BO.271-6/2016

Dot. : przetargu nieograniczonego pn.: **Wykonanie robót budowlanych na Zadaniu Inwestycyjnym pn.: „Remont budynku na potrzeby MOPS” – budynek przy ul. Kilińskiego 1 w Wałbrzychu dz. nr 385/8 obręb nr 27 Śródmieście”** odpowiedzi na pytania.

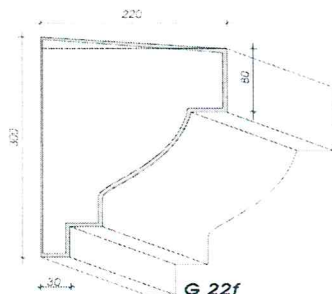
Pytanie 7 : Na rysunkach elewacji zostało uwzględnione odtworzenie istniejącego sztukatorskiego wystroju elewacji. W opisie do projektu nie została opisana technologia wykonania zdobień, w przedmiarze nie występują odpowiednie pozycje. Prosimy o precyzyjne opisanie sposobu wykończenia elewacji i ewentualne uzupełnienie przedmiaru o odpowiednie pozycje.

Odpowiedź 7 : Do wykonania boniowania należy stosować kształtowniki PCV z siatką o głębokości 22 mm i wysokości min. 3 cm. Listwy PCV o kształcie prostokątnym.

Stosować gzymsy wykonane ze styropianu – ze względu na docieplenie elewacji. Przekrój gzymsu zbliżony do przedstawionego poniżej. Profile pokryte są wyprawą klejową, zbrojoną siatką z włókna szklanego do stylizacji elewacji docieplanych budynków. Długość elementów: 1,30 m; 1,50 m. Montaż: klejone do ścian za pomocą elewacyjnej zaprawy klejowej do styropianu. Wykończenie powierzchni: farba fasadowa, akrylowa, silikatowa, silikonowa.
